**AG.272.22.2024.MO**

**WYJAŚNIENIE TREŚCI  
SPECYFIKACJI WARUNKÓW ZAMÓWIENIA**

*dotyczy postępowania o udzielenie zamówienia publicznego pod nazwą  
„Budowa wielofunkcyjnej hali sportowej  
przy I LO we Włoszczowie – III etap”*

Przykładowy widok stołu konferencyjnego

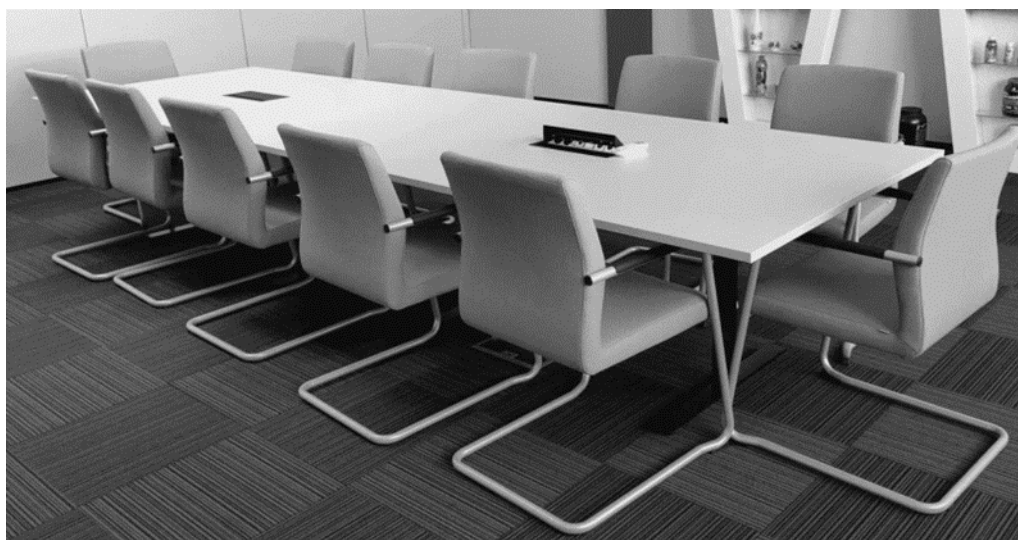
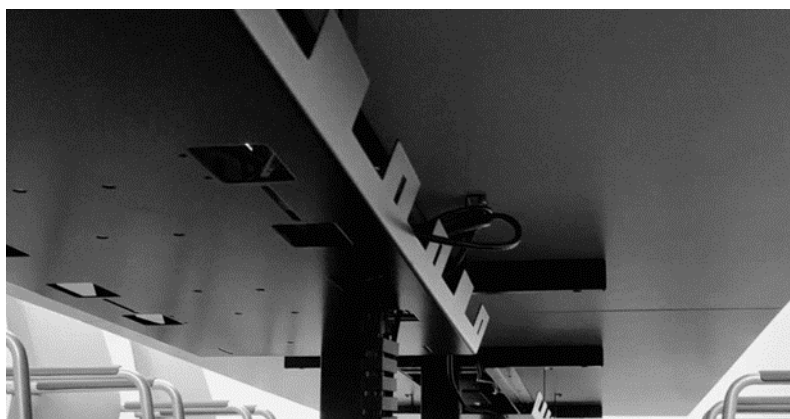
Wnosimy o zamieszczenie parametrów wyposażenia ujętego w pozycjach: 91, 92 przedmiaru (stół konferencyjny modułowy / stół konferencyjny).

Zamawiający zamieszcza parametry stołów konferencyjnych:

- Stół konferencyjny pom. A0.07 biuro zawodów – 1 szt.

Wymiary (dł. x szer. x wys.) 330-340 x 110-120 x 72-75,

Konstrukcja wsporcza stabilna, stalowa malowana proszkowo kolor czarny, niekolidująca z fotelami, możliwość ustawienia 5 foteli wzdłuż każdej z dłuższych krawędzi,

Błat płyta meblowa min. 32mm, okleina hpl premium matowy z fakturą, kolor jasny szary zbliżony do RAL 7035,

Wyposażony w mediaporty 2 szt. wpuszczane w blat z zamykaną uchylną pokrywą metalową aluminiową, przewody prowadzone w sposób niewidoczny w systemowej listwie podblatowej oraz w podstawie (nodze) stołu.
